הנדון: הדירה ברח'

חוות דעת מקצועית

בדיקה חוזרת

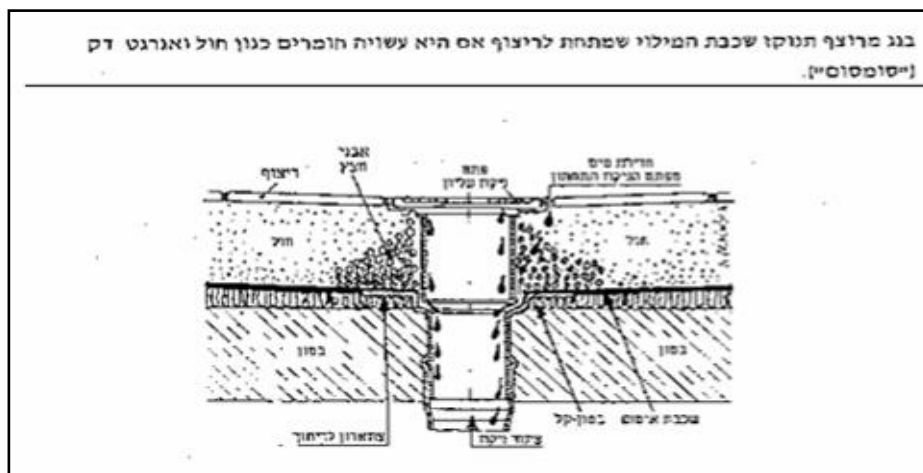
6.1. צינור ניקוז המזגן אינו מחבר למערכת הניקוז – תוקן

לתיקון: יש לחבר באופן תקין.

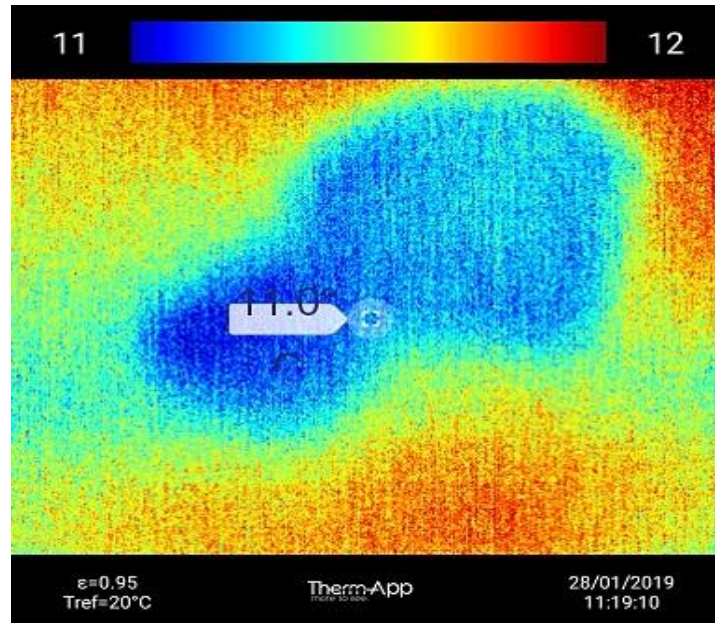
7.1. בתקרת חדר השינה (חצי החדר) אותרו כתמי רטיבות פעילה – תוקן

הליקוי נוצר עקב חדירת רטיבות דרך הגג ובגין איטום לקוי.

לתיקון: יש לאתר את מוקד חדירת הרטיבות ולבצע תיקונים הנדרשים למניעת ליקוי זה.

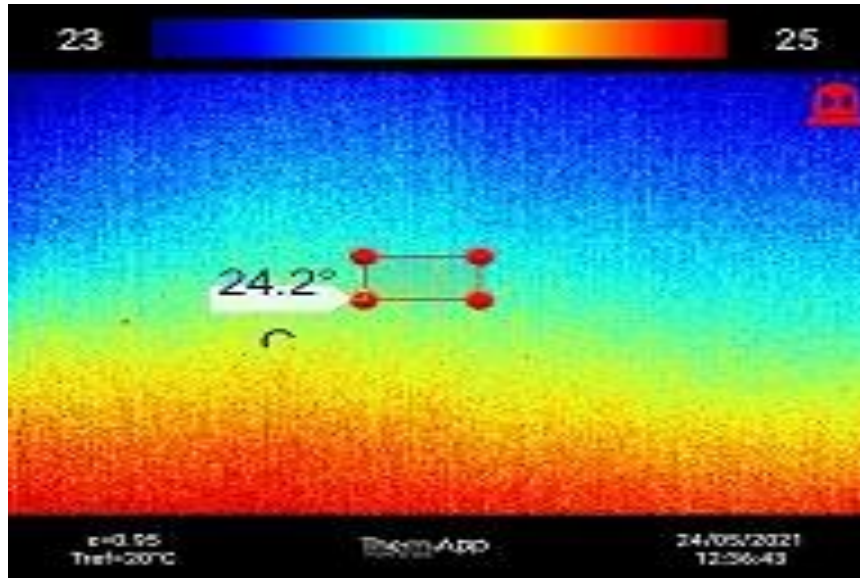
7.3. בתקרת מרפסת השמש (יציאה מחדר הדיור) אותרו קילופי צבע וטיח וכתמי רטיבות פעילה (בוצעה בדיקת רטיבות ע"י מכשיר "פרוטימר" ומצלמה טרמית) – לא תוקן

הליקוי נוצר בגין חדירת רטיבות מהמרפסת העליונה (מרפסת חדר השינה) עקב איטום לקוי.
הערה: יש לציין שע"י הקבלן בוצע מריחת סילר על גבי אריחי ריצוף מרפסת עליונה ולא בוצע תיקון הנדרש למניעת הליקוי.
לתיקון: יש לתקן את האיטום בכל שטח המרפסת הנ"ל.
במהלך החלפת הריצוף המפורט בסעיף שיפוע ריצוף לקוי.
סה"כ כ- 8.6 מ"ר.

לא כולל החלפת הריצוף המפורט בסעיף שיפוע לקוי, פינוי הפסולת וריצוף מחדש.

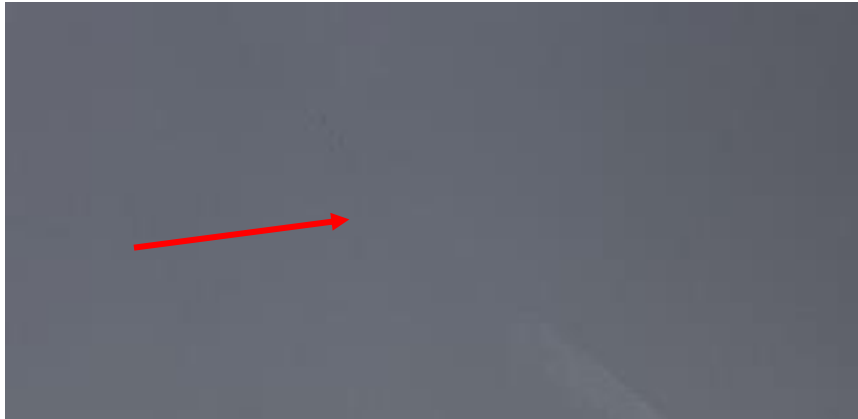
9.3. באזור חלל גג רעפים (מחסן) אותרה סגרגציה בקירות בטון – לא

וזאת בנגוד לת.י. : 1923 – עבודות בטון יצוק באתר.

לתיקון: יש לתקן באופן תקין ע"י תערובת צמנטי.
